DOA-ZP-VIII.271.49.2017

Dotyczy: postępowania prowadzonego w trybie przetargu nieograniczonego na „**Rewitalizacja Obszarowa Centrum Łodzi - Projekt 1 - Przebudowa i nadbudowa istniejącej zabudowy przy: ul. Włókienniczej 2 i ul. Włókienniczej 4, przebudowa istniejącej zabudowy oraz rozbiórka budynków gospodarczych przy: ul. Wschodniej 50 i ul. Wschodniej 52 oraz przebudowa i rozbiórka budynków przy ul. Włókienniczej nr 6 i ul. Włókienniczej 8 w Łodzi wraz z zagospodarowaniem terenu i niezbędną infrastrukturą techniczną w systemie „zaprojektuj i wybuduj”**”

Działając na podstawie art. 38 ust. 2 ustawy z dnia 29 stycznia 2004 r. Prawo zamówień publicznych (Dz. U. z 2015 r. poz. 2164 ze zm.) zwanej dalej ustawą Pzp, Zamawiający – Miasto Łódź, przekazuje zapytania od Wykonawców dotyczące treści Specyfikacji Istotnych Warunków Zamówienia (SIWZ) i udziela wyjaśnień:

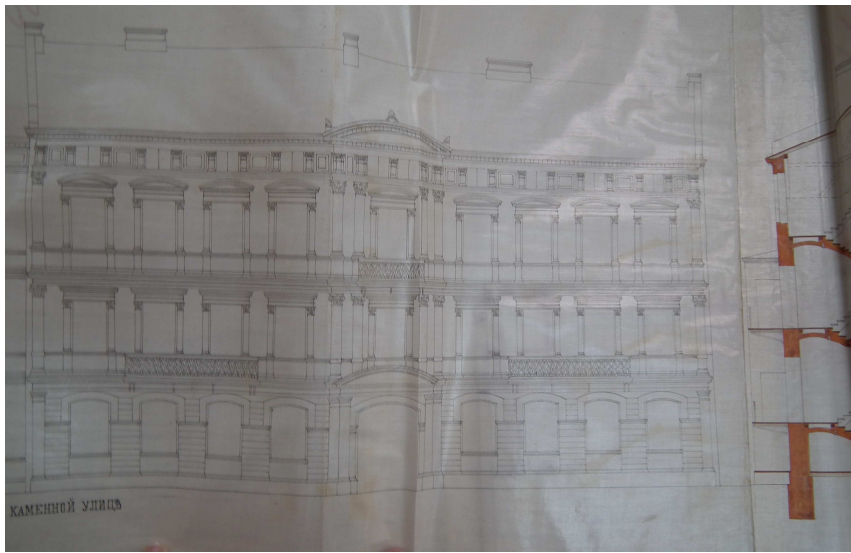
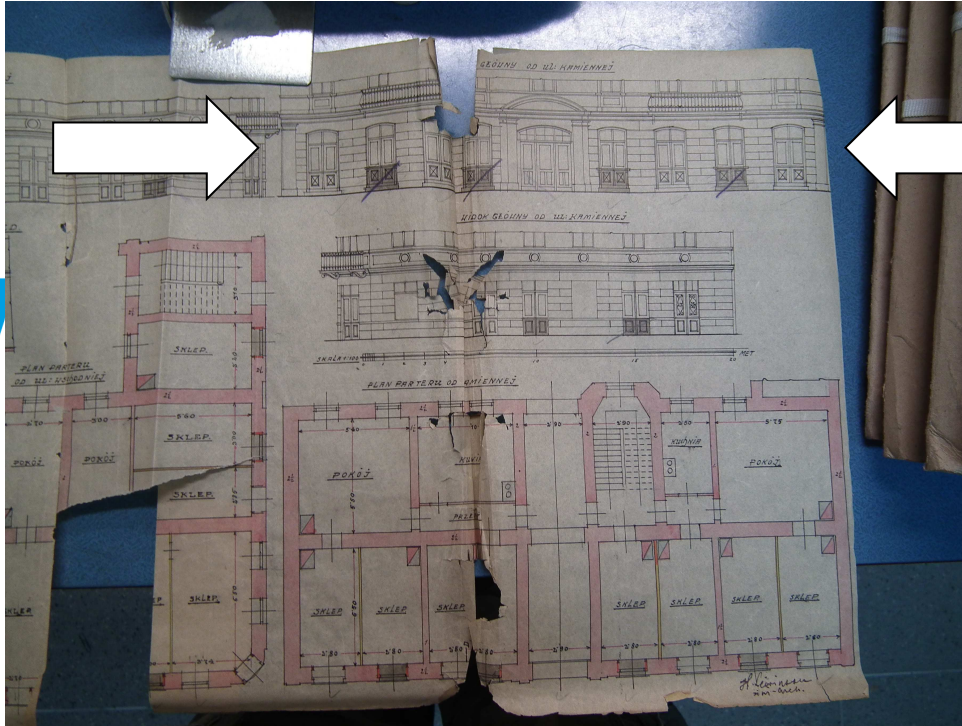
Zgodnie z PFU należy uporządkować i ujednoczyć wielkość i kształt otworów okiennych i drzwiowych na parterze według zachowanych materiałów archiwalnych - prosimy o przekazanie materiałów archiwalnych dla potrzeb wykonania wyceny tego zakresu prac. Obecnie ten zakres nie został precyzyjnie opisany przez Zamawiającego, w tym nie zostały dołączone dokumenty mające być podstawą do wykonania tych prac (materiały archiwalne), co uniemożliwia wykonanie wyceny.

Odp. Poniżej załączono materiały archiwalne jakimi dysponuje Zamawiający.

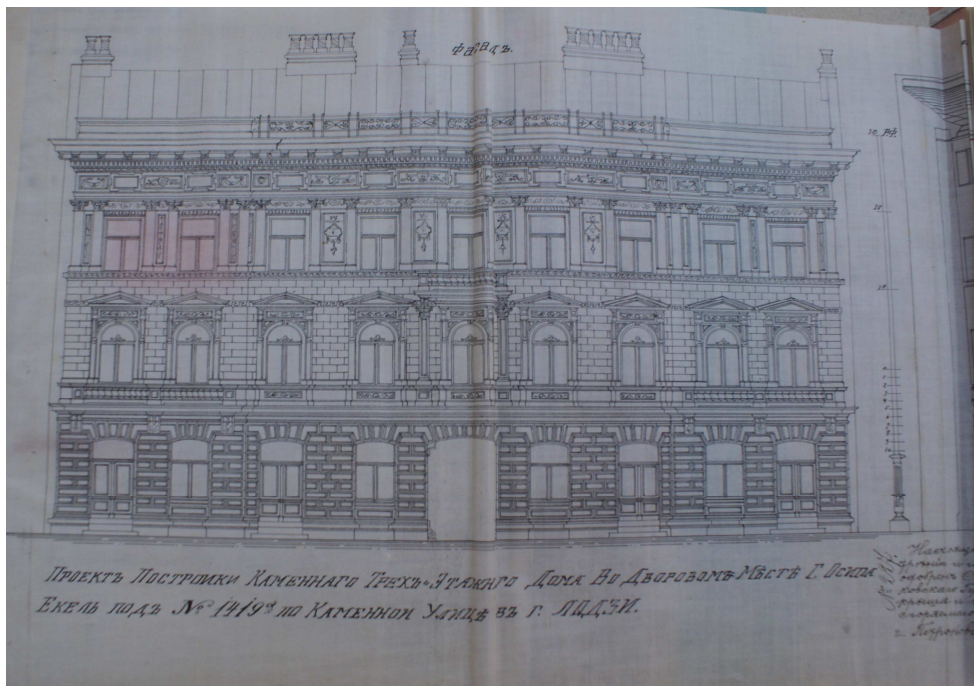
Zgodnie z PFU należy uporządkować i ujedynolnić wielkość i kształt otworów okiennych i drzwiowych na parterze według zachowanych materiałów archiwalnych - prosimy o przekazanie materiałów archiwalnych dla potrzeb wykonania wyceny tego zakresu prac. Obecnie ten zakres nie został precyzyjnie opisany przez Zamawiającego, w tym nie zostały dołączone dokumenty mające być podstawą do wykonania tych prac (materiały archiwalne), co uniemożliwia wykonanie wyceny.

Odp. Poniżej załączono materiały archiwalne jakimi dysponuje Zamawiający.
